con la presente si inviano Osservazioni per l'impianto eolico cod. procedura (id\_vip/id\_mattm):10844 per la produzione di energia elettrica da fonte eolica costituita da n.6 aerogeneratori della potenza complessiva di 37,2 MW, un sistema di accumulo da 25MW e relative opere connesse in loc."Riempillo" nel Comune di Pitigliano (Gr).

# TESTO DELLE OSSERVAZIONI

**ALLEGATO alle OSSERVAZIONI all' IMPIANTO EOLICO denominato REMPILLO nel COMUNE di PITIGLIANO ( GR). Composto da n. 5 immagini e n. 5 pagine**

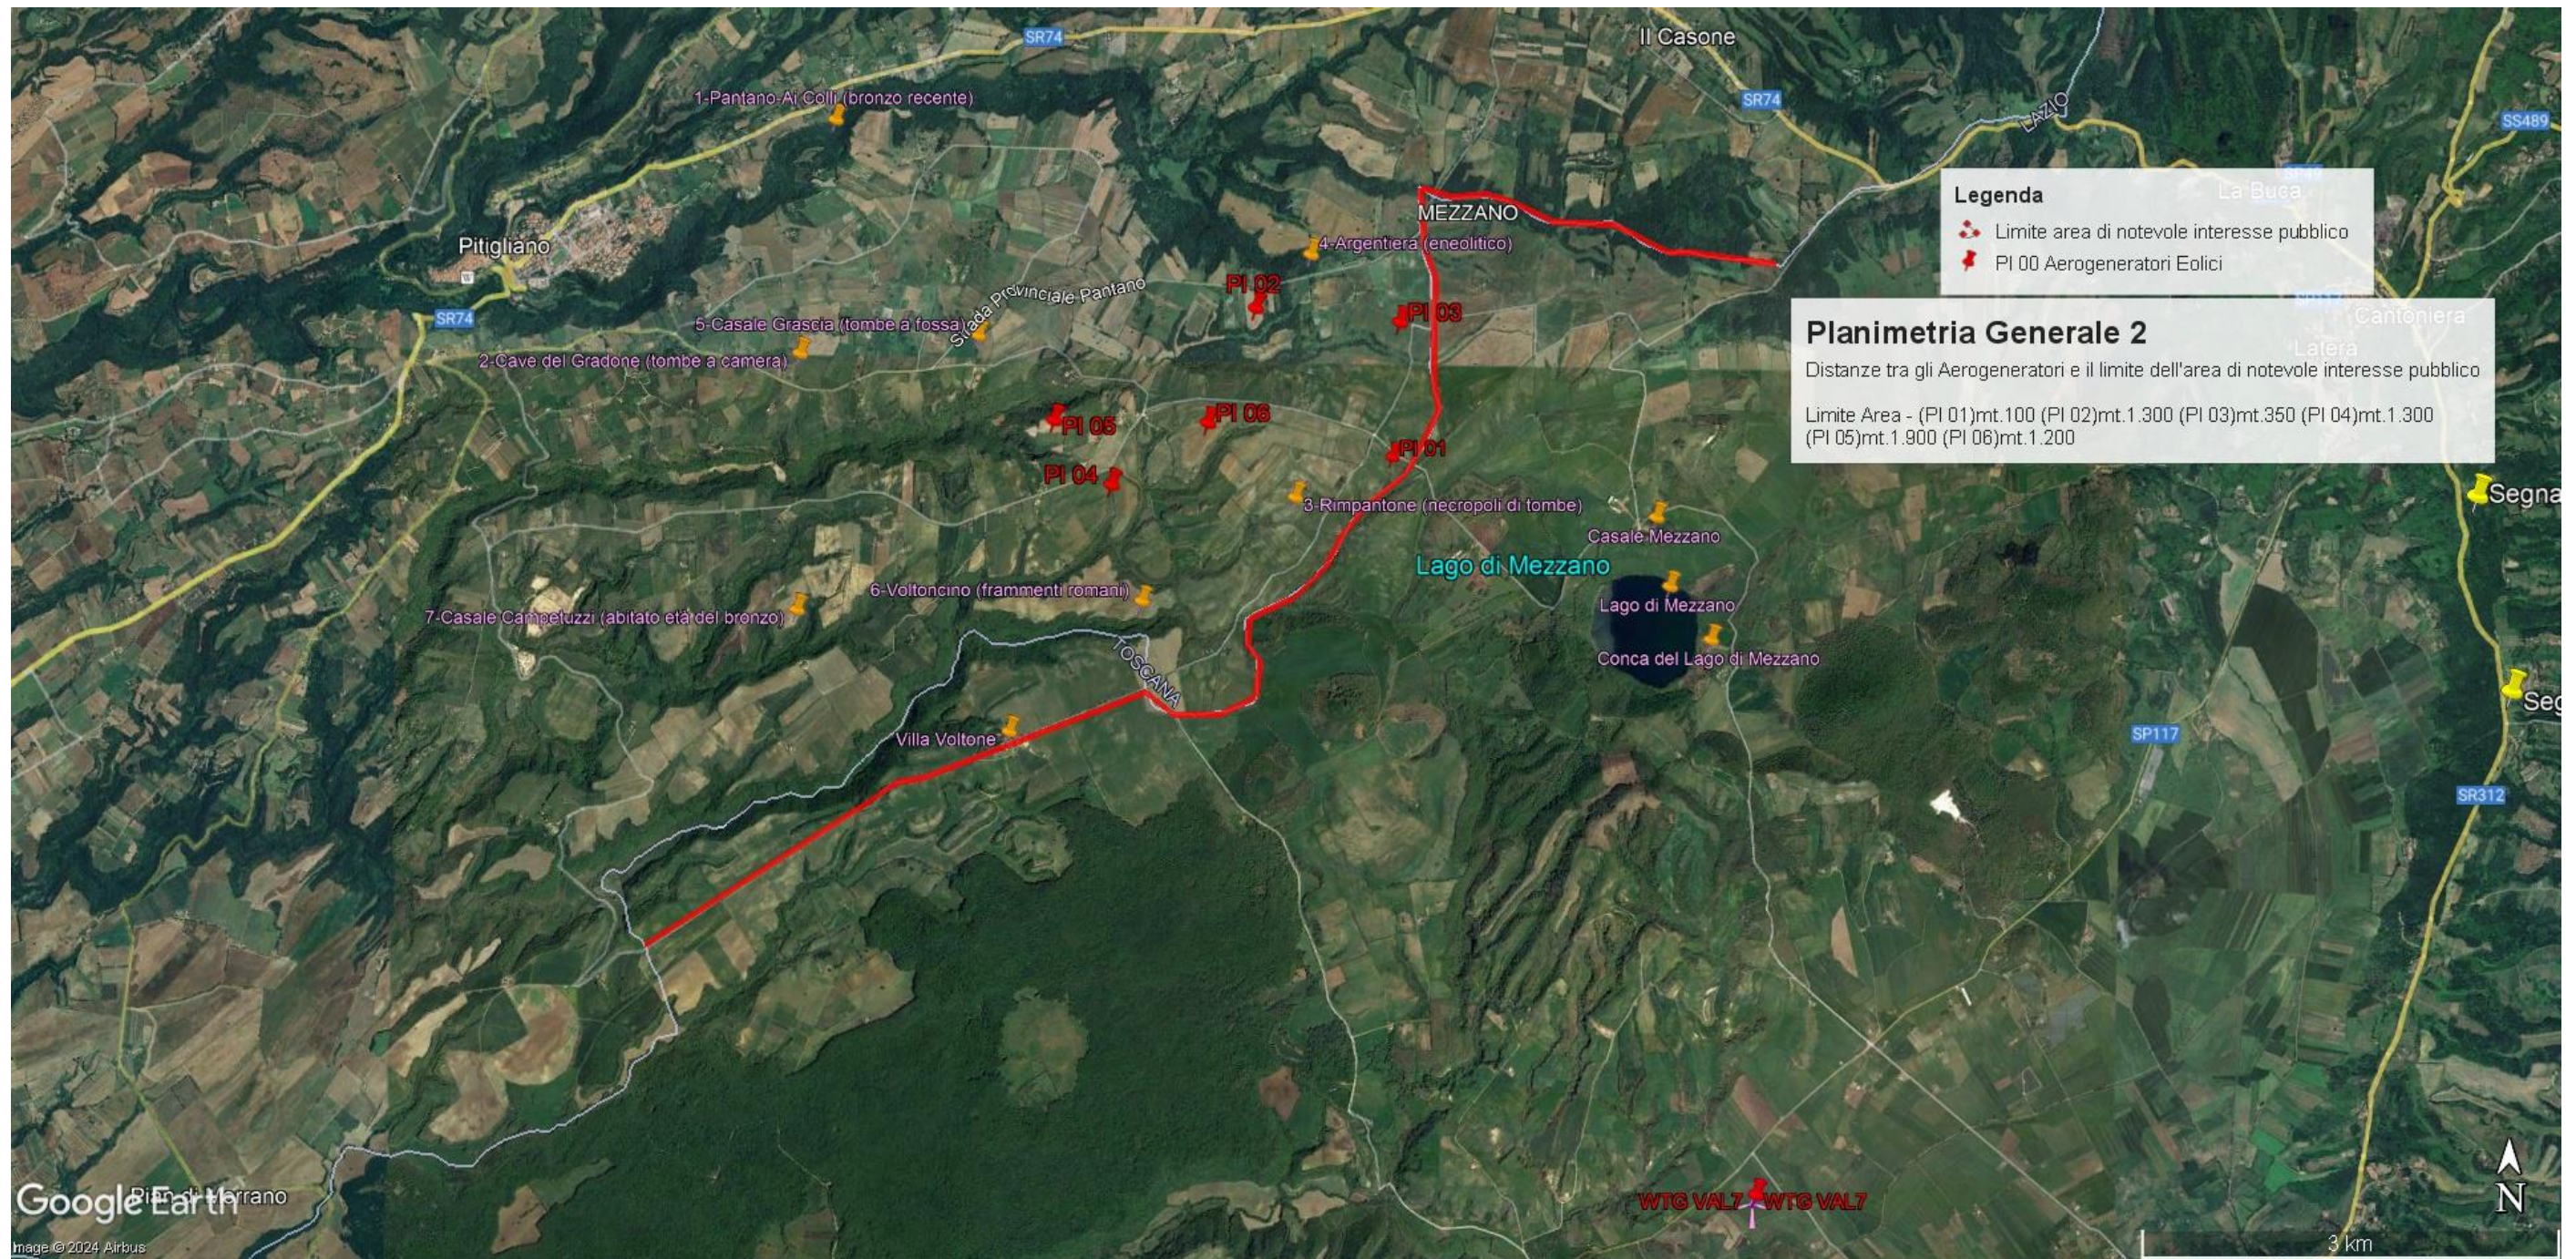
Alla luce del combinato disposto dal "vincolo sul patrimonio paesaggistico (artt. 136 e ss. e 142 del decreto legislativo n. 42/2004 e ss.mm.ii.) e sui beni culturali" (artt. 10 e ss. del decreto legislativo n. 42/2004 e ss.mm.ii.) e dal comma 8 lettera c-quarter del D.Lgs 191/2021 e ss.mm.ii si evince che, ad oggi, le aree in cui sono previsti gli insediamenti dei sei aerogeneratori dell'impianto eolico denominato "Rempillo" non sono idonee perché ricadono tutte all'interno della fascia di rispetto dei **beni paesaggistici di notevole interesse pubblico denominati "Conca del Lago di Mezzano e territorio circostante" (D.M. 22.05.1976)** comprendente anche il **vincolo "Selva del Lamone" (D.M. 22.05.1984)** tutelati **dall'art. 136 del Codice del Beni Culturali e del Paesaggio** e in particolare un aerogeneratori ( P01) è a 100 metri dal primo vincolo citato e gli altri cinque compresi in una distanza massima tra 1 km e 2 km ( vedi immagine n. 1 dell'ALLEGATO). Nella fascia di rispetto dei 3 km anche la porzione di vincolo rappresentato dalla Selva del Lamone che gode di altre importanti tutele in quanto Riserva Naturale regionale (L. 394/91 e L.R. 29/97), Zona di Protezione speciale (ZPS) insieme ai Monti di Castro collegati tra loro da una Zona di Conservazione Speciale (ZSC), il sistema fluviale Fiume Fiora-Olpeta. La Selva del Lamone oltre il vincolo paesaggistico di notevole interesse pubblico che la rende area non idonea all'installazione degli impianti FER anche nelle sue fasce di rispetto dei 3 km, gode di un'altra tutela che ne rivela l'importanza di area di importanza internazionale per l'avifauna IBA (012) che viene collegata all'altra IBA (099) Lago di Bolsena attraverso la ZPS Caldera di Latera e la ZSC Lago di Mezzano che insieme sono compresi nel vincolo paesaggistico "Conca Lago di Mezzano..." e verranno uniti dal nuovo vincolo paesaggistico "*Ambito paesaggistico, geologico e geomorfologico dell'orlo della caldera di Latera e delle sue pendici interessate dai centri eruttivi periferici*" ( si veda a riguardo la proposta pubblicata sul sito del MIC in data 09/08/2023 e

In sintesi, visti l’art. 20 comma 8 lettera c) quater del D.Lgs n 199/2021 e le Linee guida nazionali appena citate, considerato l’enorme impatto dell’impianto eolico industriale denominato “Rempillo” sulla zona paesaggistica di notevole interesse pubblico ben individuata nelle immagini n.1 e n. 2 e sui Beni Culturali evidenziati nell’ immagine n. 3 dell’Allegato alle presenti Osservazioni, per la collocazione delle pale P04 e P05 direttamente all’interno del perimetro di un’area archeologica e per gli impatti anche sull’area intermedia e vasta dei pregiati territori laziali della Tuscia settentrionale e in particolare di quelli del pitiglianese ricco di emergenze agricole, naturalistiche, storiche e archeologiche del periodo etrusco ma non solo, si chiede che venga negata l’autorizzazione all’ insediamento dell’impianto eolico denominato “Rempillo”.

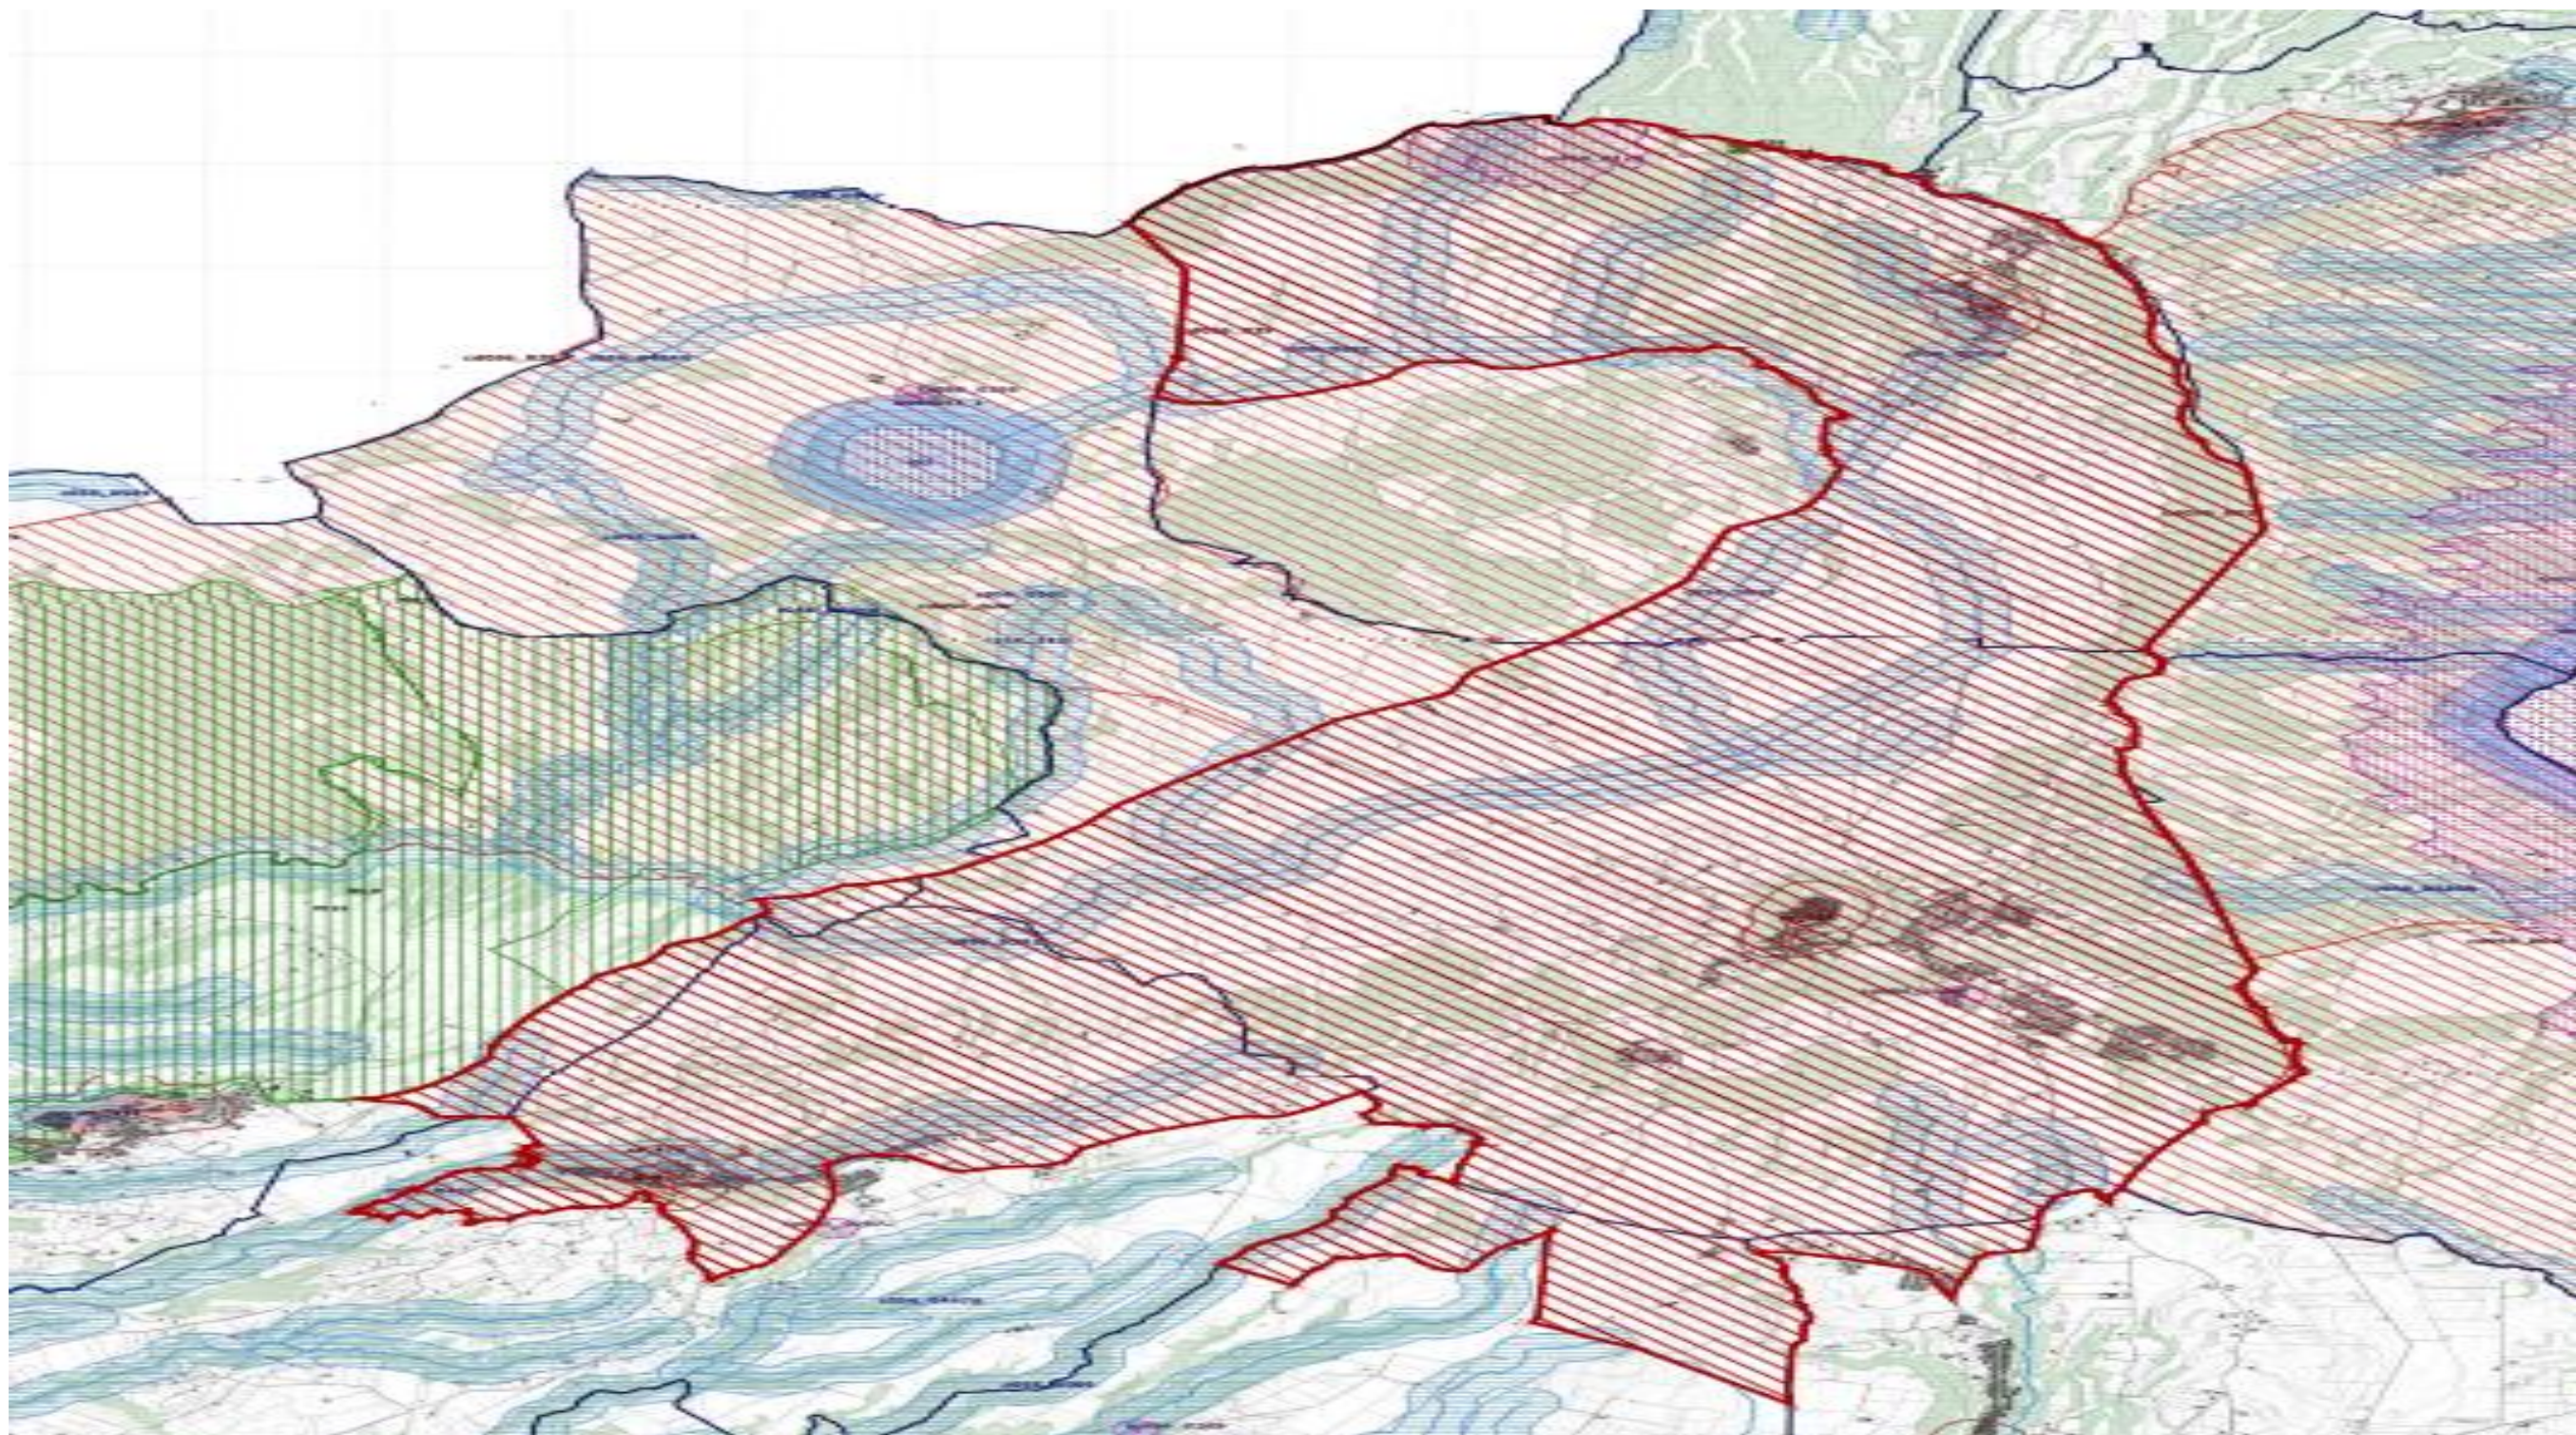
l'immagine n. 2 dell' ALLEGATO) all'area di notevole interesse pubblico "Conca del lago di

Bolsena” (D.M. 24.10.1960). Praticamente una vasta zona che per interesse paesaggistico e naturalistico oltre che storico, archeologico e identitario rappresenta un unicum nel panorama nazionale.
